INTERVENTI DI ADEGUAMENTO DELL'APPROVVIGIONAMENTO ED AMMODERNAMENTO
DEL SISTEMA D'IRRIGAZIONE DELLE AREE IRRIGUE SOTTESE ALL'INVASO PIANFEI,
VOLTI AL RISPARMIO DELLE RISORSE IDRICHE, NEI COMUNI DI PIANFEI E CHIUSA PESIO

DIGA DI PIANFEI
(Arch. SND N. 906/229)

RELAZIONE ILLUSTRATIVA

PERIZIA MODIFICATIVA DI VARIANTE

Schema dello scarico di fondo in progetto

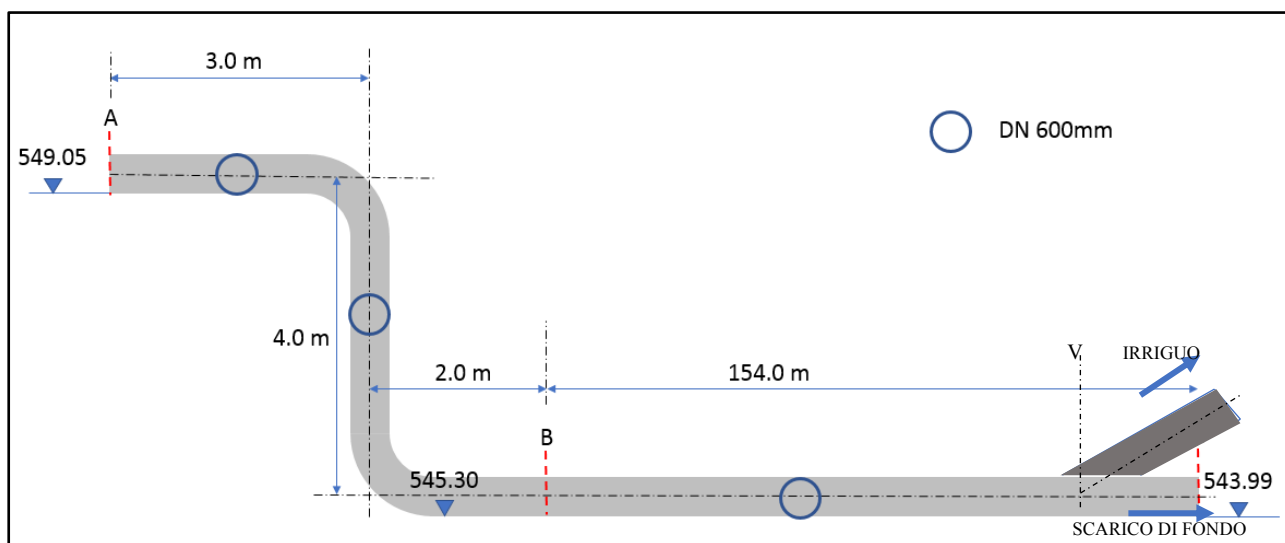
derivazione al fine di non introdurre perdite di carico nello scarico di fondo. Qualora tale provvedimento non sia possibile è necessario motivare la scelta dello sdoppiamento a Y e verificare l'efficienza dello scarico introducendo le relative perdite di carico;

- b) Come riscontrabile dagli allegati grafici il diametro della galleria atta ad ospitare la condotta promiscua di esitazione delle portate dello scarico di fondo e dell’opera di presa è stata, per le note motivazioni, sensibilmente ridotta (da 2,20 a 1,20 m con marginalizzazione degli spazi residui per le percorrenze manutentive) mantenendo invariata la posizione planimetrica dell’asse per la necessità di non vanificare la parte di opere già realizzate relative alla berlinese degli imbocchi di valle e di monte. Tale necessità, nell’ipotesi suggerita di realizzare lo sbocco dello scarico di fondo senza deviazioni (tratteggio rosso), renderebbe altrettanto necessario traslare la posizione dell’edificio interrato di valle verso sinistra idrografica (tracciato marrone) al fine di mantenere invariate le geometrie funzionali della vasca di dissipazione secondo il modello USBR tipo IV, traslazione cui conseguirebbe un’ulteriore (ed eccessiva) accentuazione della curvatura della condotta irrigua nel suo tracciato verso valle (tracciato rosso).

Il mantenimento del pezzo speciale in acciaio ad Y è, a parere del progettista, vista la contenuta deviazione angolare prodotta (27°) e trattandosi di una condizione di moto idraulico in pressione (il funzionamento dello scarico di fondo è regolato mediante la valvola di tipo multi-foro che mantiene il carico di monte), ammissibile in relazione all'insignificante perdita di carico indotta dalla deviazione angolare in questione al sistema idraulico dello scarico di fondo come di seguito evidenziato.

Lo scarico di fondo, come si può desumere dall'analisi degli elaborati grafici allegati alla documentazione progettuale, è stato schematizzato come indicato nella figura che segue:

Come evidente la variazione della portata massima esitabile con o senza la deviazione ad Y varia di un ordine di grandezza nemmeno apprezzabile (< 5‰).

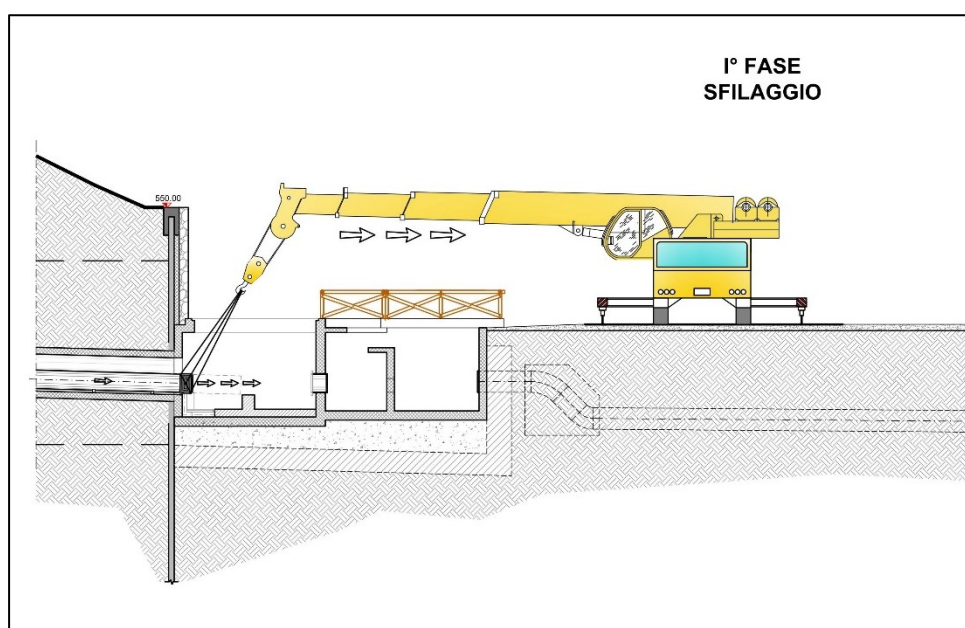
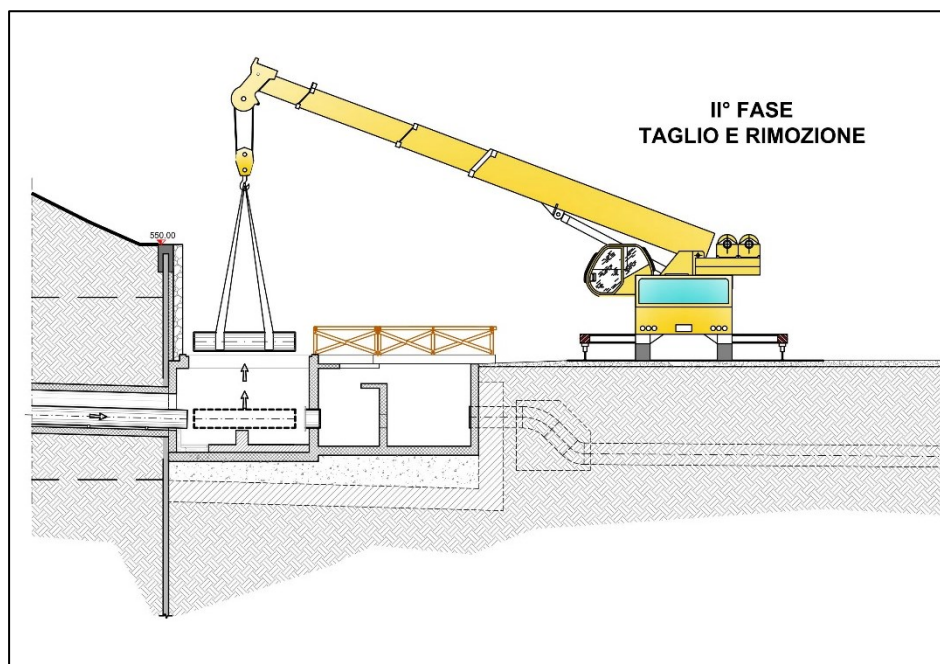
- c) verificare e risolvere le interferenze della galleria diametro 120 cm con la tirantatura dell'opera di sostegno provvisoriale (v. tavola 12, in cui si evince che la fondazione del tirante si trova a pochi decimetri dal tracciato teorico della galleria con rischio di danneggiamento del tirante in caso di deviazioni della galleria e, in ogni caso, mal funzionamento di parte della fondazione a causa della vicinanza dello scavo con conseguenze sulla stabilità dell'opera di sostegno) e con le fondazioni della pila e di una spalla del ponticello (v. tavole 6 e 7 da cui si evince come parte dei micropali potrebbero interferire con la galleria a seguito di leggere deviazioni dal teorico della galleria e/o dei micropali; è necessario inoltre verificare che lo scarico delle sollecitazioni dei micropali non provochi danni alla galleria e, nel caso in cui ciò potesse avvenire, prendere le necessarie precauzioni);*

- c) Si è provveduto a risolvere la possibile interferenza rilevata tra i tiranti della paratia di valle e la galleria dello scarico di fondo prevedendo una deviazione angolare orizzontale pari a circa 8° dei tiranti adiacenti alla galleria (si veda TAV 12 *agg. Aprile 2023*). Tale accorgimento potrà garantire la sufficiente risoluzione tra la galleria e la tirantatura in progetto.

Per quanto invece riguarda la possibile interferenza tra i pali di fondazione del ponte di accesso alla torre di manovra e la galleria dello scarico di fondo si è provveduto ai seguenti aggiornamenti:

- spalla sx (di valle / lato torre di presa): eliminazione della fila di micropali centrale (baricentrica). Le verifiche geotecniche e strutturali erano già state cautelativamente svolte senza considerare l'apporto fornito dai suddetti micropali. Si è, inoltre, provveduto all'incremento della distanza dei micropali laterali rispetto alla galleria ad una misura almeno pari a 2 diametri dei micropali medesimi. Si è, pertanto, provveduto all'allineamento e conformazione dei relativi elaborati grafici (si vedano TAV 06 *agg. Aprile 2023* e TAV 07 *agg. Aprile 2023*).

- pila: si è provveduto alla riduzione della lunghezza dei micropali della fila centrale (baricentrica) di 1,0 m, con conseguente aumento della distanza di sicurezza rispetto alla sommità della galleria a circa 2,0 m e all'incremento della distanza dei micropali laterali rispetto alla galleria medesima ad una misura almeno pari a 2 diametri dei micropali medesimi.

I suddetti accorgimenti e precauzioni tecniche, trattandosi peraltro di micropali (non di pali di medio o grande diametro), la cui verticalità di perforazione è tecnologicamente monitorabile e garantita e la cui capacità portante è sostanzialmente fornita dal contributo laterale/tangenziale e non da quello di punta, garantiranno sia la sufficiente risoluzione delle possibili interferenze operative tra galleria e micropali medesimi, sia l'adeguata limitazione della possibile (comunque remota e di entità trascurabile) influenza delle sollecitazioni trasferite al terreno di fondazione e alla galleria. Si ricorda, inoltre, come riportato in Relazione geotecnica e di calcolo strutturale, che l'introduzione dei micropali di fondazione è stata prevista al solo fine della limitazione dei cedimenti differiti e all'omogeneizzazione dei cedimenti differenziali dell'opera, stante le verifiche a capacità portante già autonomamente soddisfatte dalle fondazioni di tipo diretto del ponte (spalle e pila centrale).
